ข้อหารือเกี่ยวกับกฎหมายควบคุมอาคาร ปี ๒๕๕๐

สำนักควบคุมและตรวจสอบอาคาร
กรมโยธาธิการและผังเมือง
www.dpt.go.th

คำนำ

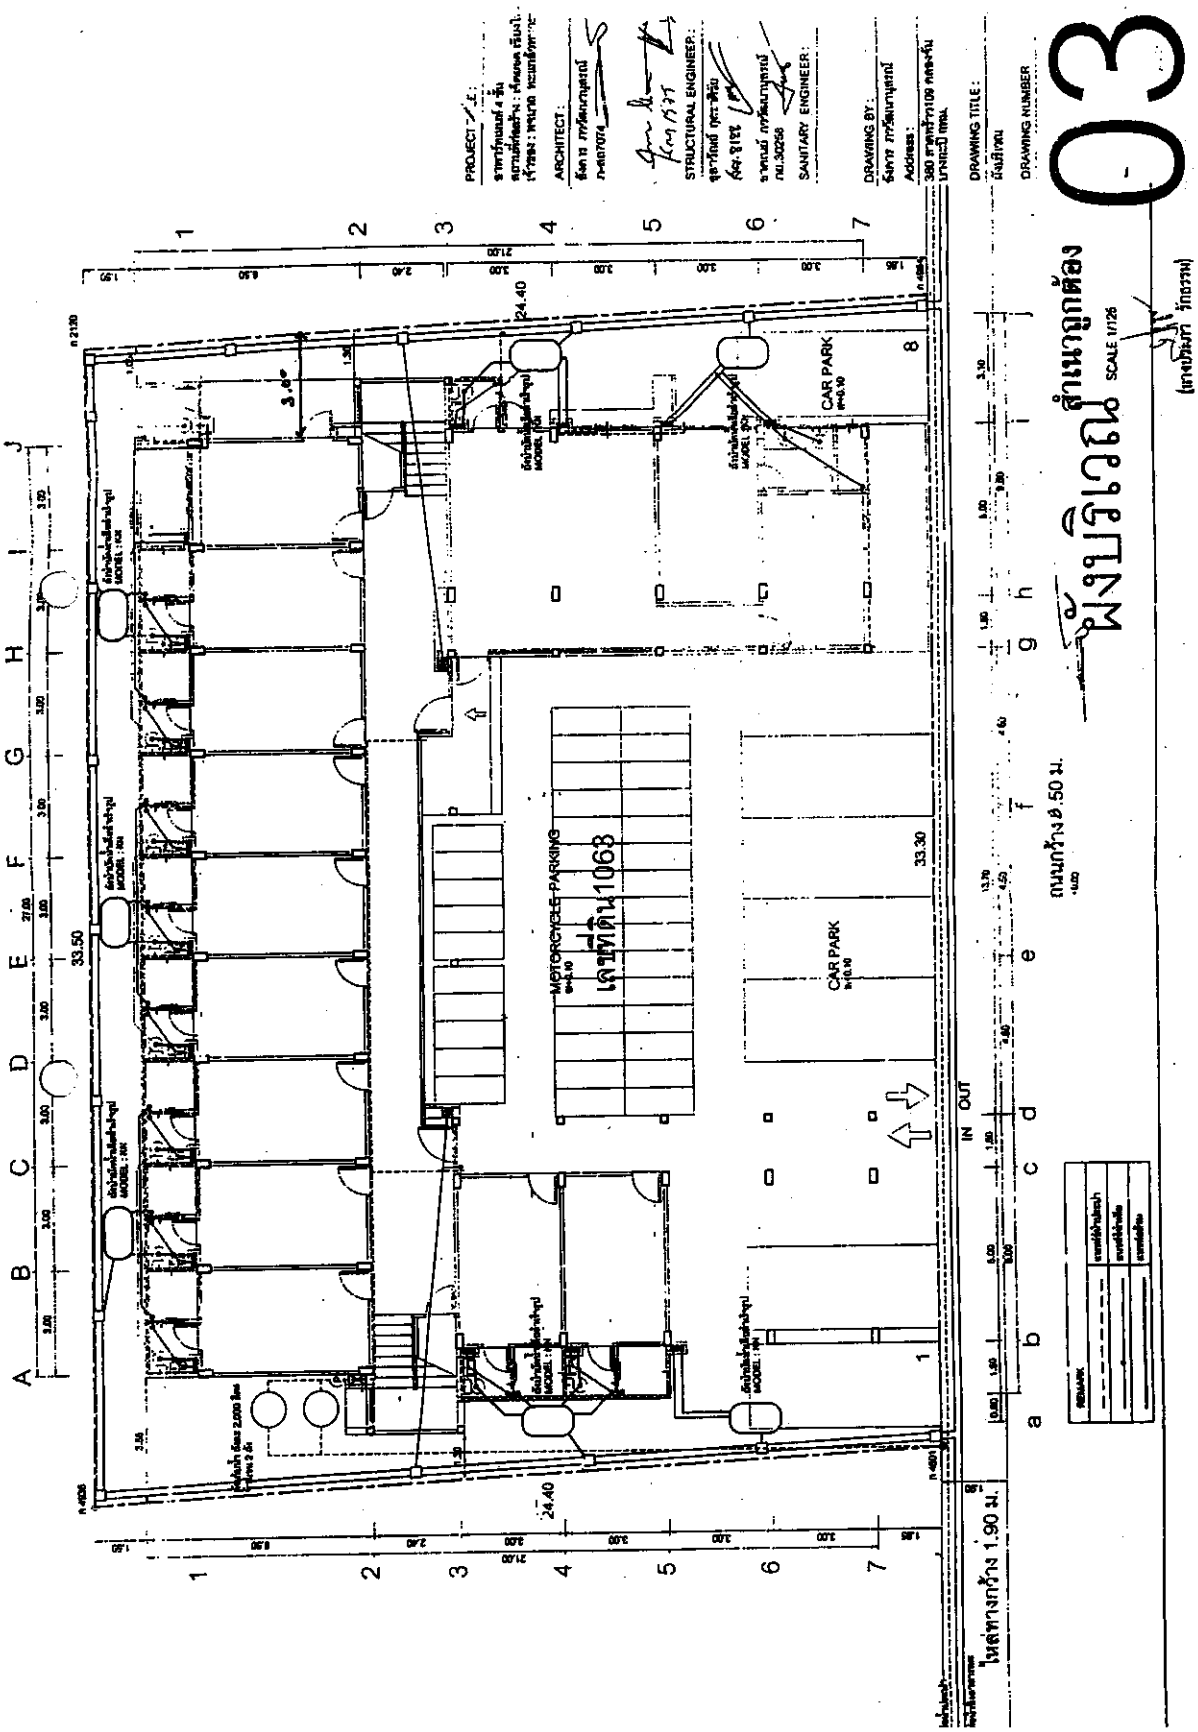
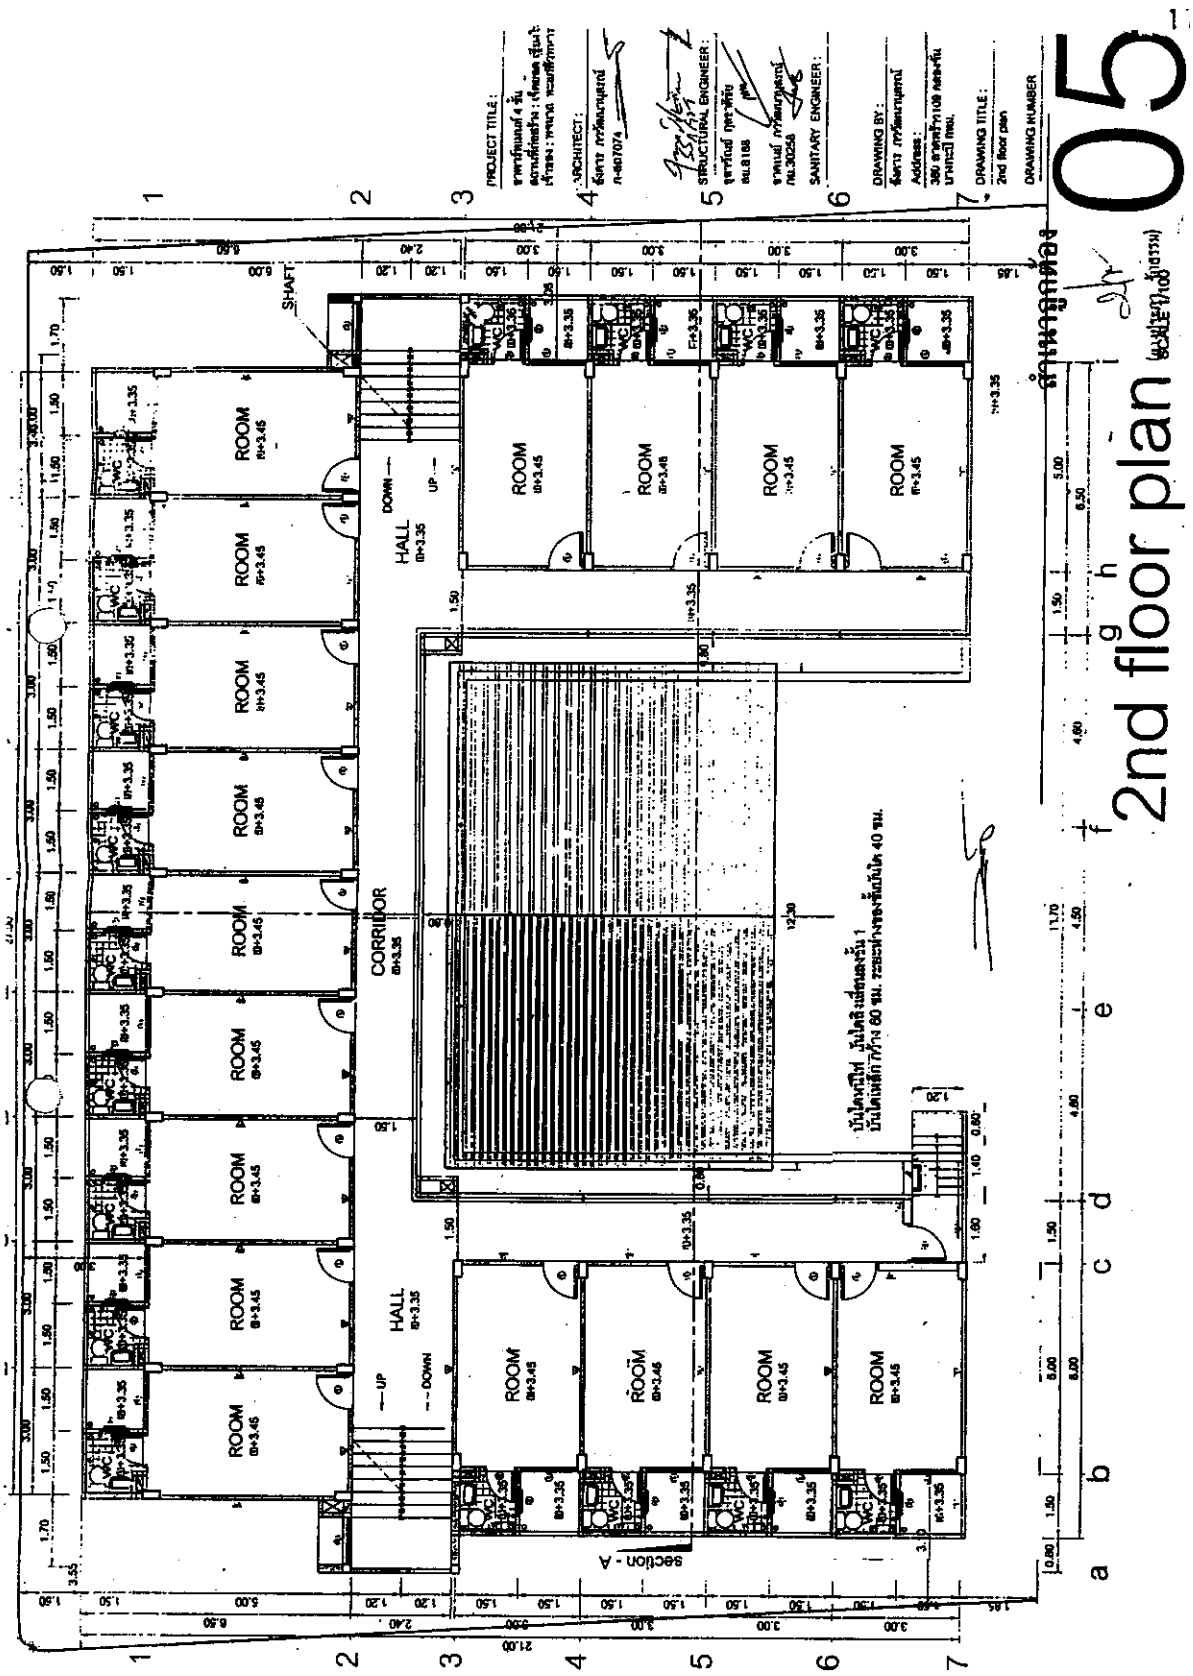
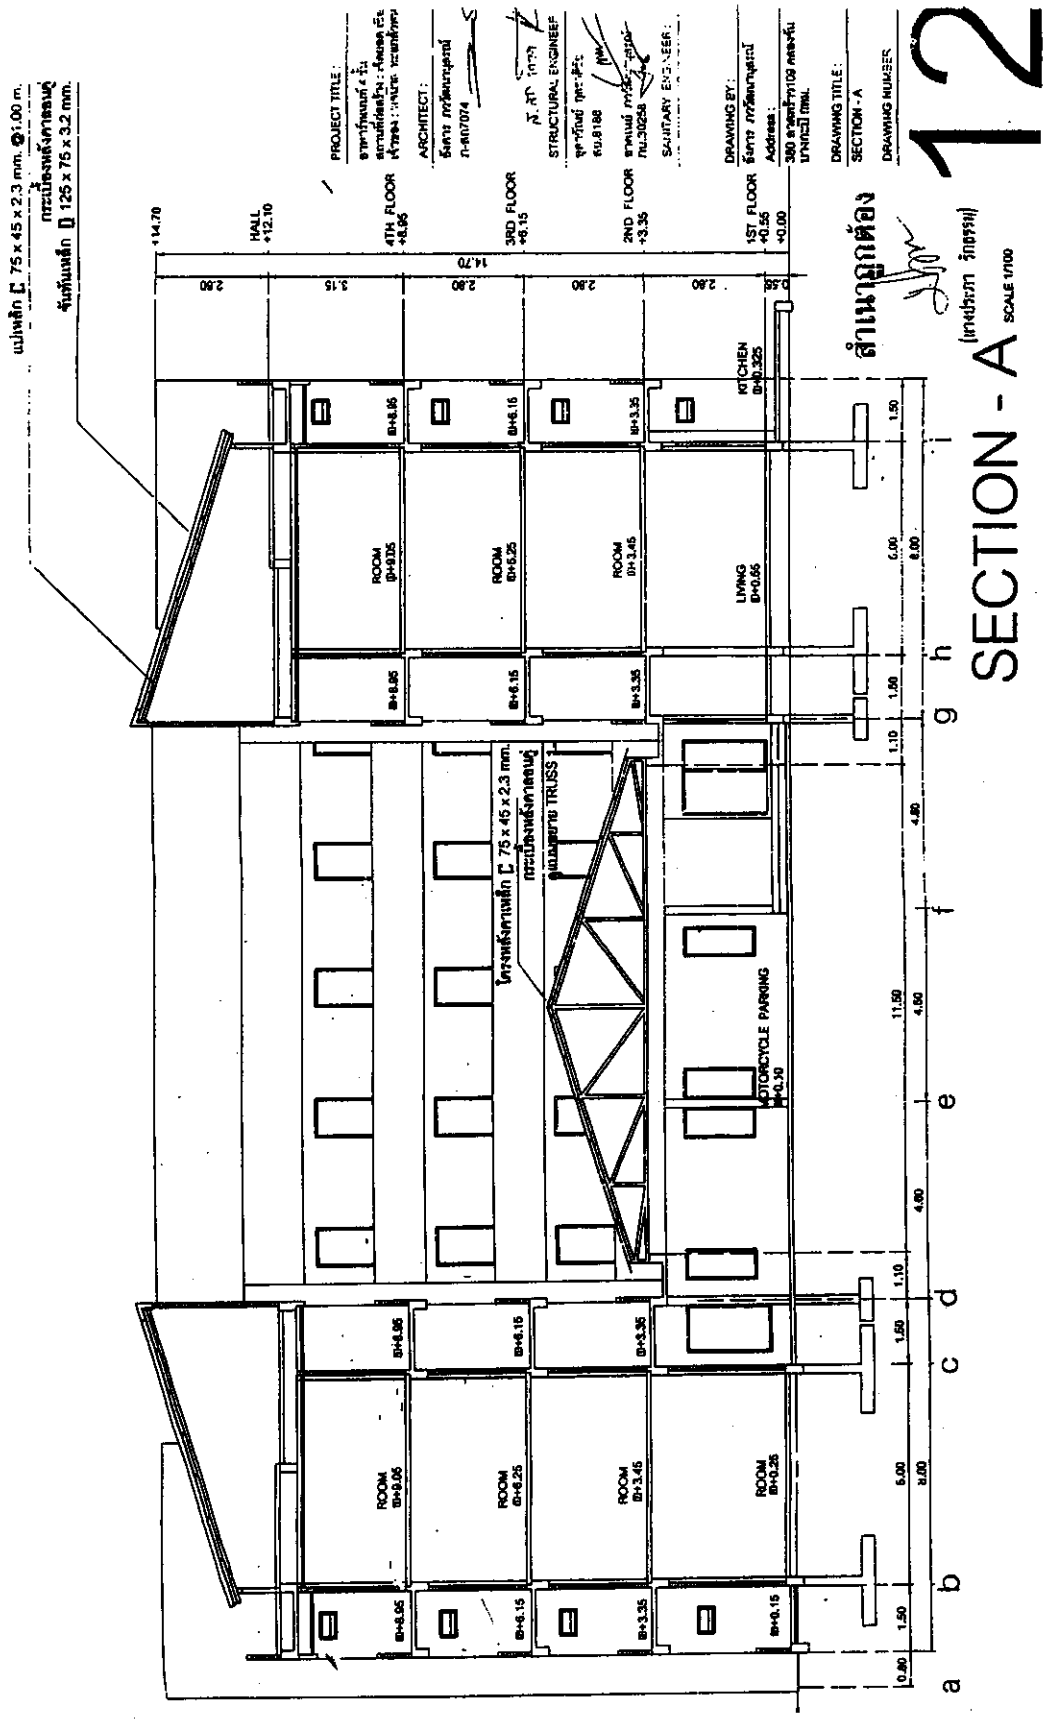
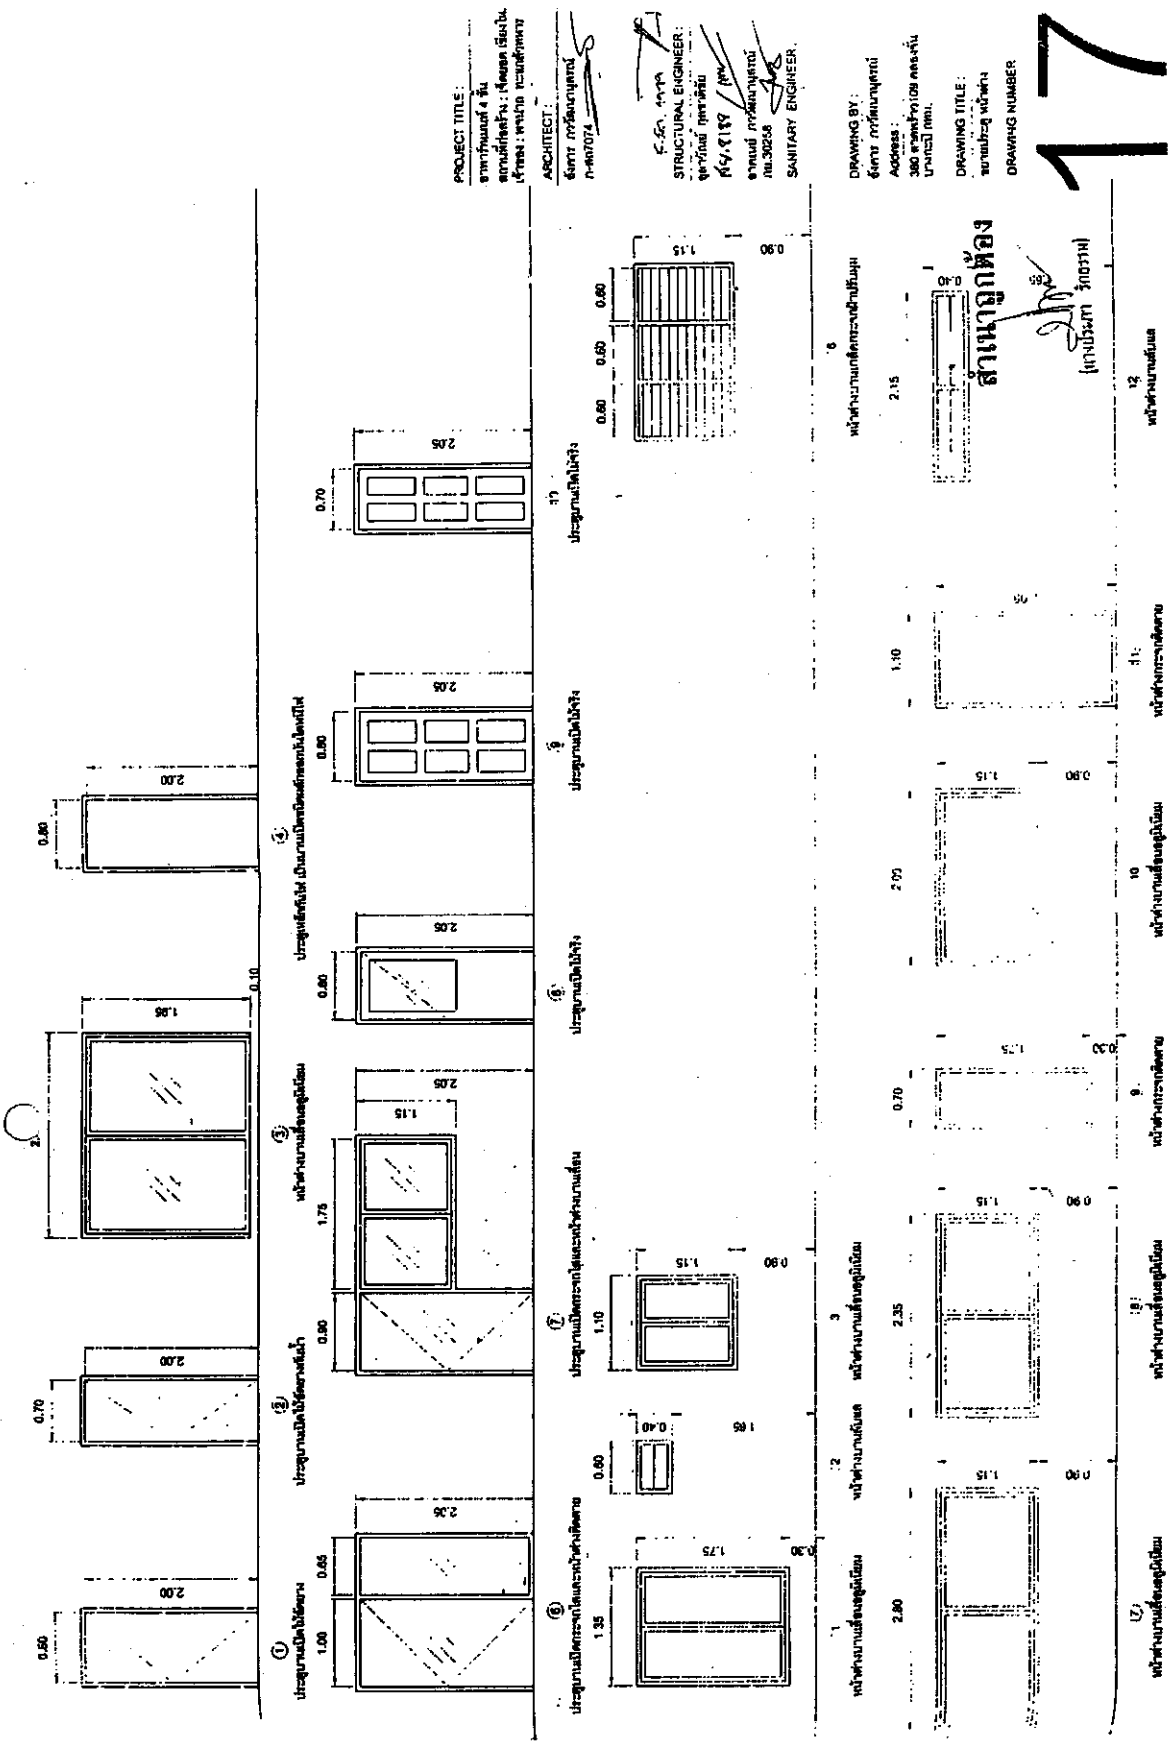
๑. บริเวณที่เป็นกันสาดสามารถที่จะก่อผนังสูงขึ้นมาประมาณ ๕๐ เซนติเมตรได้หรือไม่

๒. ระยะแนวร่นของอาคารต้องห่างจากแนวเขตที่ดินไม่น้อยกว่า ๓ เมตร จะวัดถึงแนวกันสาดของอาคารที่ก่อผนังสูงขึ้นมาประมาณ ๕๐ เซนติเมตรหรือว่าแนวผนังอาคารที่เปิดหน้าต่างได้

๓. ระยะแนวร่นของอาคารตามแบบแปลนที่แนบมาพร้อมนี้ แนวกันสาดซึ่งก่อผนังสูงขึ้นมาประมาณ ๕๐ เซนติเมตรถึงแนวเขตที่ดิน มีระยะห่าง ๑.๕๐ เมตร และผนังอาคารที่สามารถเปิดหน้าต่างได้ถึงแนวเขตที่ดิน มีระยะห่าง ๓.๐๐ เมตร อยากทราบว่า ระยะแนวร่นของอาคารที่กล่าวมานั้น สามารถใช้ได้หรือไม่ หรือว่า ระยะแนวกันสาดถึงแนวเขตที่ดินต้องมีระยะแนวร่นอาคารเป็นระยะห่าง ๓.๐๐ เมตร เพราะแนวกันสาดมีผนังก่อสูงขึ้นมา ประมาณ ๕๐ เซนติเมตร

๑. บริเวณที่เป็นกันสาด สามารถที่จะก่อผนังสูงขึ้นมาประมาณ ๕๐ เซนติเมตร ได้หรือไม่

๒. ระยะแนวร่นของอาคารต้องห่างจากแนวเขตที่ดิน ไม่น้อยกว่า ๓ เมตร จะวัดถึงแนวกันสาดของอาคารที่ก่อผนังขึ้นมาประมาณ ๕๐ เซนติเมตร หรือว่าแนวผนังอาคารที่เปิดหน้าต่างได้

๓. ระยะแนวร่นของอาคารตามแบบแปลน แนวกันสาด ซึ่งก่อผนังสูงขึ้นมาประมาณ ๕๐ เซนติเมตร ถึงแนวเขตที่ดินมีระยะห่าง ๑.๕๐ เมตร และผนังอาคารที่สามารถเปิดหน้าต่างได้ถึงแนวเขตที่ดินมีระยะห่าง ๓.๐๐ เมตร อยากทราบว่าระยะแนวร่นของอาคารที่กล่าวมานั้นสามารถใช้ได้หรือไม่ หรือว่าระยะแนวกันสาดถึงแนวเขตที่ดินต้องมีระยะแนวร่นอาคารเป็นระยะห่าง ๓.๐๐ เมตร เพราะแนวกันสาดมีผนังก่อสูงขึ้นมาประมาณ ๕๐ เซนติเมตร
ดังความละเอียดที่แจ้งแล้วนั้น

๑. บริเวณปลายกันสาดสามารถที่จะก่อผนังสูงขึ้นมาประมาณ ๕๐ เซนติเมตรได้ เนื่องจากไม่มีข้อกำหนดใดตามกฎหมายที่ห้ามไว้ แต่ต้องพิจารณาเรื่องความมั่นคงแข็งแรงของกันสาดด้วย หากการก่อผนังดังกล่าวเข้าข่ายเป็นการดัดแปลงอาคารตามมาตรา ๔ แห่งพระราชบัญญัติควบคุมอาคาร พ.ศ ๒๕๒๒

๒. ระยะแนวร่นของอาคารตามข้อหารือข้อที่ ๒ และข้อที่ ๓ ขึ้นอยู่กับข้อเท็จจริงว่า มีการใช้สอยบริเวณนั้นเป็นกันสาดหรือเป็นระเบียง หากมีการใช้เป็นกันสาดระยะร่นต้องวัดจากแนวผนังของอาคารแต่หากมีการใช้เป็นระเบียง กล่าวคือ มีการใช้สอยเพื่อกิจกรรมต่างๆ ระยะร่นต้องวัดจากแนวระเบียง ทั้งนี้ตามนัยข้อ ๕๐ แห่งกฎกระทรวง ฉบับที่ ๕๕ (พ.ศ.๒๕๔๓) ออกตามความในพระราชบัญญัติควบคุมอาคาร พ.ศ. ๒๕๒๒
